Notatka ze spotkania – sierpień 2022

Opis stanu istniejącego

Rys. 1. Fragment MDCP z przedmiotowym budynkiem na dz. 408/1. Brak widocznej zabudowy regulacyjnej na brzegu lewym w pobliżu budynku.

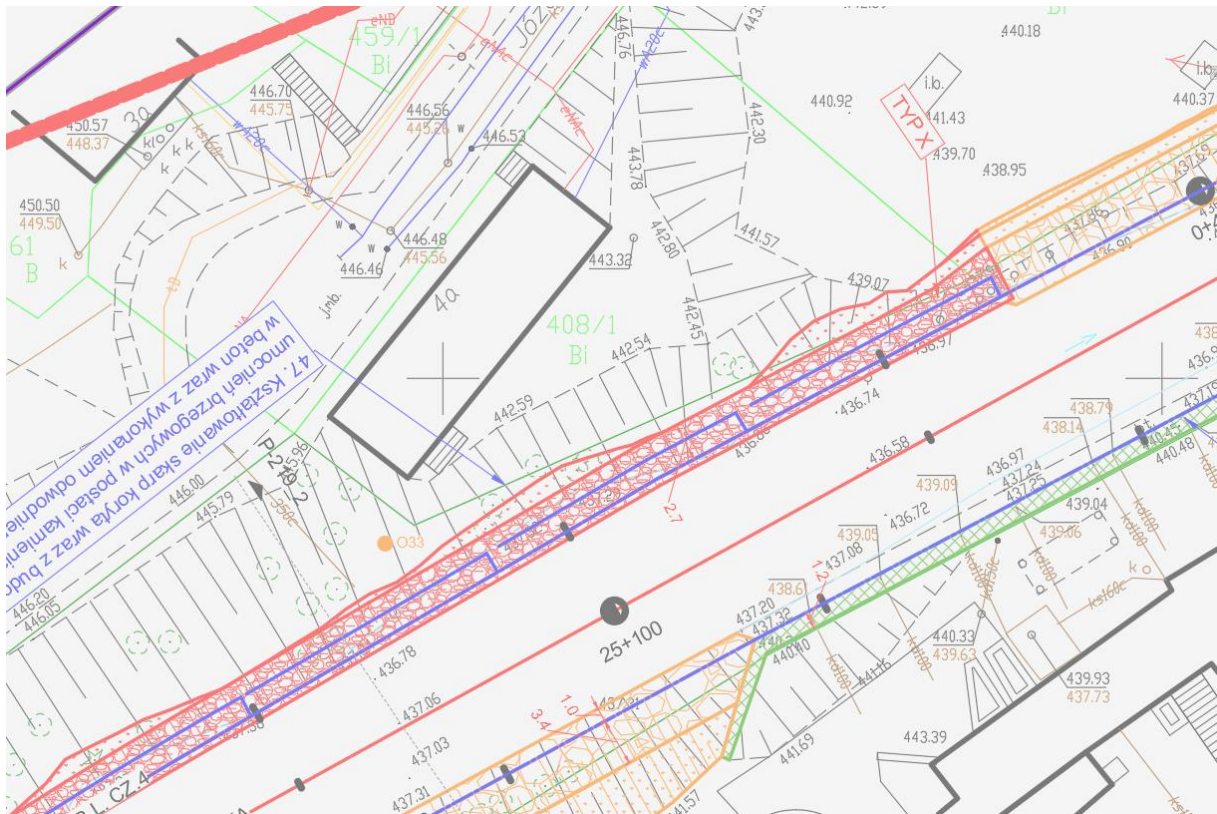
Prócz wyżej wymienionych należy zwrócić uwagę na fakt, że lokalizacja i trasa muru wskazują na „dopasowanie” do kształtu działki i budynku. Lokalizacja muru nie stanowi żadnej logicznej ciągłości – zarówno przed jak i za budynkiem nie zinventaryzowano murów regulacyjnych.

Fot. 5. Widok z brzegu prawego na przedmiotowy budynek i fragment muru. Zbliżenie na ruiny muru.
Zdjęcie wykonane podczas inwentaryzacji WTU w kwietniu 2020.

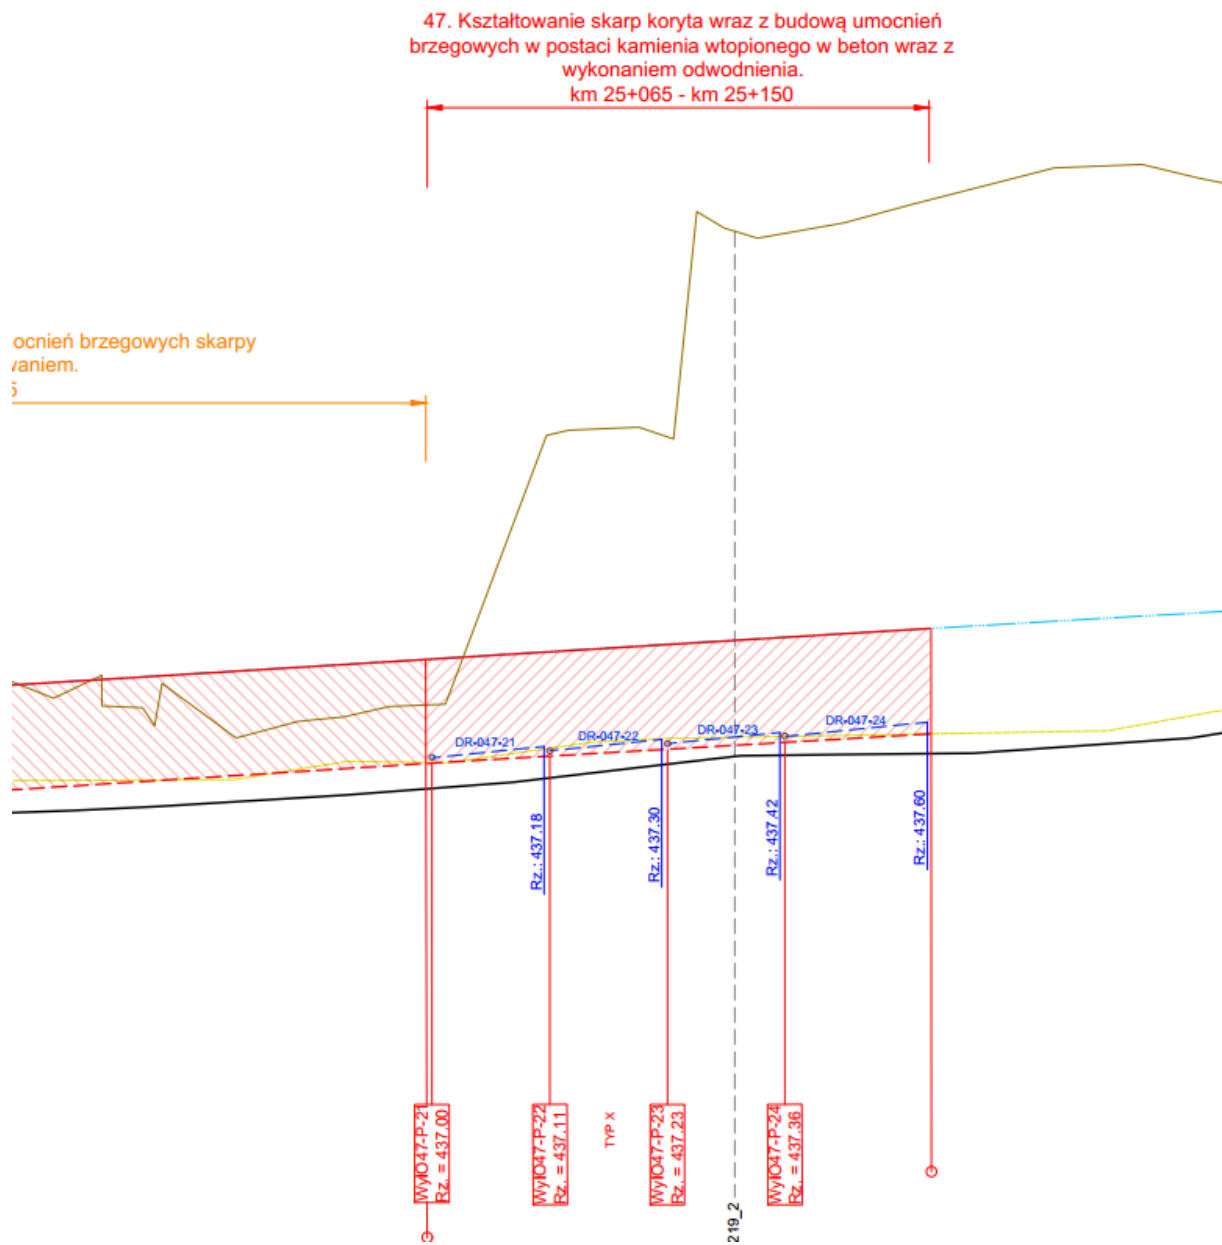
Przedmiotowy budynek oraz fragment muru znajdują się na działce ewid. Nr 408/1 w m. Łądek Zdrój na lewym brzegu rzeki Biała Łądecka w km ok 25+100. W południowo-wschodniej części działki znajduje się fragment muru kamiennego w bardzo złym stanie technicznym – w stanie istniejącym zachował się jedynie fragment muru. Pozostała część została odspojona, na co wskazuje nieregularny, poszarpany kształt obiektu.

- lokalizacja muru pokrywa się z granicą działki,
- mur ma zaokrąglony kształt, betonowy parapet, grubość poniżej 0,5 m w koronie,
- mur zbudowany jest z niejednakowych i nienormatywnych dla tego typu obiektu materiałów,
- mur, ze względu na swój kształt, nawiązuje stylistycznie i architektonicznie do muru znajdującego się po drugiej stronie budynku (od strony ulicy – fot. 6)

Fot. 6. Wycinek przekroju poprzecznego – brzeg prawy w km 25+065 – 25+150 rzeki.

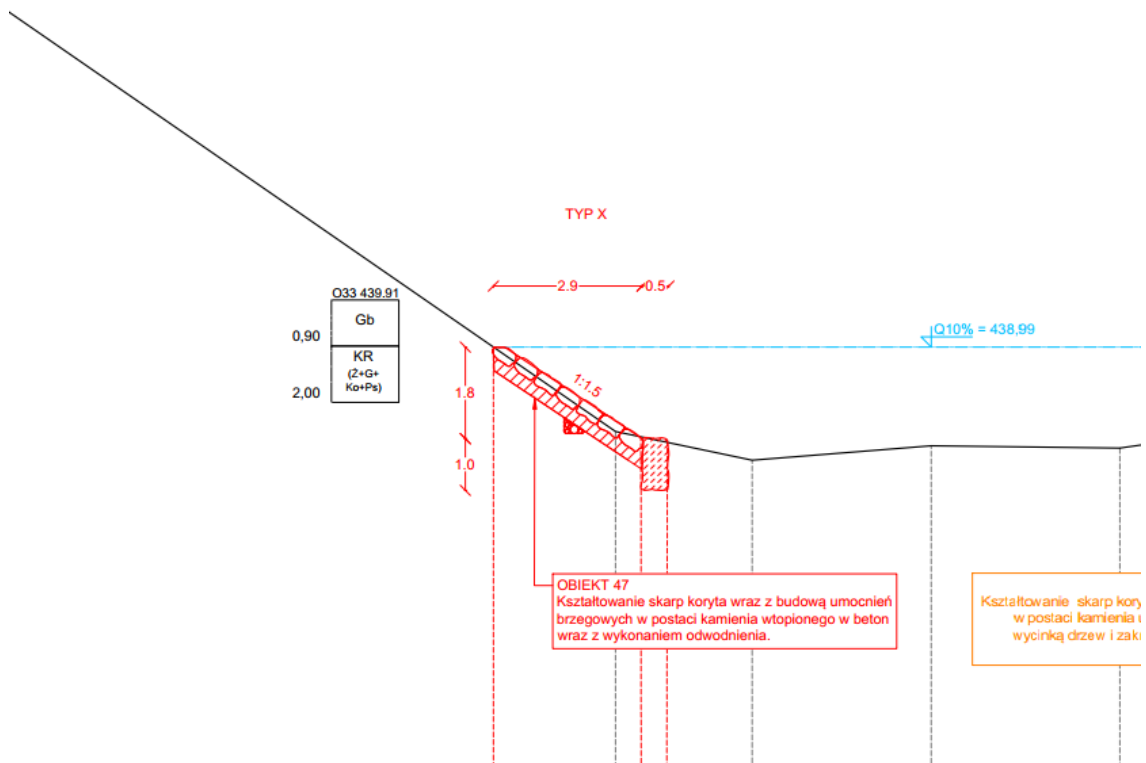
1. Zarzuty właściciela nieruchomości co do „braku wizji w terenie i nieznanomości terenu” zespołu projektowego są bezpodstawne. Zespół projektowy na całym odcinku przedmiotowej inwestycji przeprowadził szczegółową inwentaryzację oraz badania stanu technicznego zabudowy regulacyjnej, zarówno od strony „zamura” jaki i z rzeki.
2. Przyjęte rozwiązanie projektowe zabezpieczenia przeciwpowodziowego (zabezpieczenie terenów zurbanizowanych na wodę Q 10%) w obrębie przedmiotowej nieruchomości w postaci umocnienia brzegowego (kamień w betonie) jest prawidłowe.
